Infoblatt DR5: Umbau Schlauchanschluss Info document DR5: hose assembly modification

Neue Version: Schlauchanschluss mit Zwischenstück und O-Ring
New version: hose assembly with connecting tube and O-ring

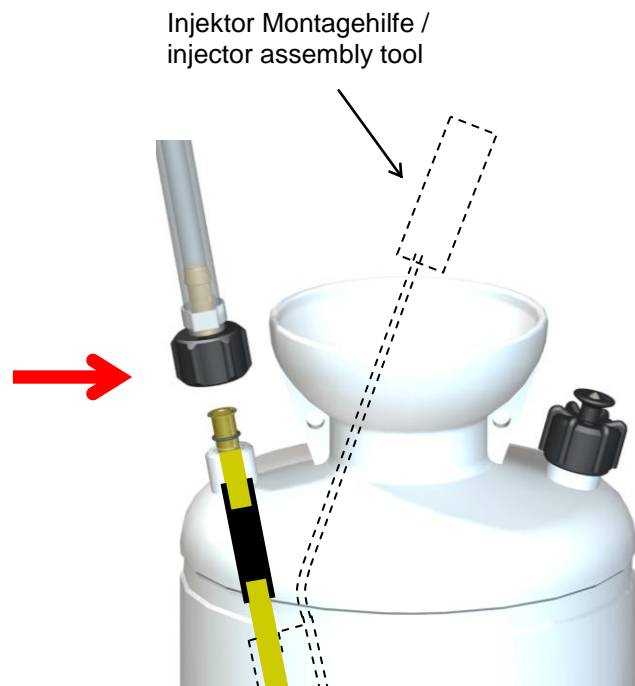
Mit dem neuen zweiteiligen Schlauchanschluss kann man den Schlauch demontieren, ohne dass der innen liegende Messing-Injektor wieder montiert werden muss.

With the new two piece hose assembly, the hose can be easily removed without re-assembling of the inside brass injector.
